**109 Szpital Wojskowy z Przychodnią**  
**Samodzielny Publiczny Zakład Opieki Zdrowotnej**  
**w Szczecinie**

Znak sprawy Nr RPoZP 34/2022

Dotyczy: postępowania w trybie przetargu nieograniczonego na modernizację i przebudowę budynku Przychodni Specjalistycznej Szpitala Wojskowego z Przychodnią SP ZOZ w Szczecinie

**Pytania i odpowiedzi do SWZ nr 28**

Zdjęcie 11. II piętro – element dekoracyjny (metaloplastyka) w komunikacji ogólnej (pom. 2.01).

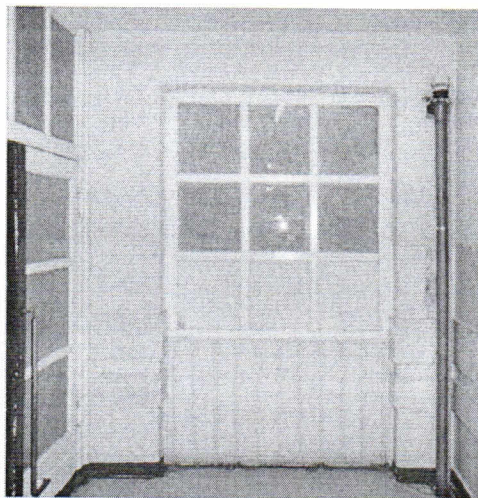
13. Prosimy o informację jaka ilość istniejących obudów ościeżnicy okalających drzwi ( wg detal A.6.1) należy przyjąć do renowacji a jaka jako nowe na wzór istniejących ? Poz przedmiaru 318 mówi o 81 kompletach drzwi. Brak możliwości weryfikacji podczas wizji lokalnej . Prosimy o informacje co należy przyjąć do wyceny.
- Odp. Należy przyjąć pozostawienie 100% opasek ościeżnic okalających drzwi i poddanie ich kompleksowej renowacji.
14. Czy elementy widoczne na zdjęciu 11 i 57 opisu technicznego należy zdemontować i przekazać Zamawiającemu jako tkankę zabytkowa?

**Odp. Zdjęcie 11, metaloplastyka na II piętrze. Element należy poddać renowacji - usunąć zamek, uzupełnić ubytki, oczyścić z farby, zabezpieczyć antykorozyjnie i nałożyć nową powłokę malarską a następnie cały element zainstalować jako element dekoracyjny na ścianie w pom. 0.19 Hol rejestracji kondygnacja parter lub na ścianie KS1 na kondygnacji piwnic- lokalizacja do potwierdzenia z Zamawiającym na etapie realizacji. Wskazane miejsca montażu elementu metaloplastyki – ZAŁĄCZNIK 1, ZAŁĄCZNIK 2.**

**Zdjęcie 57- element do demontażu i usunięcia.**
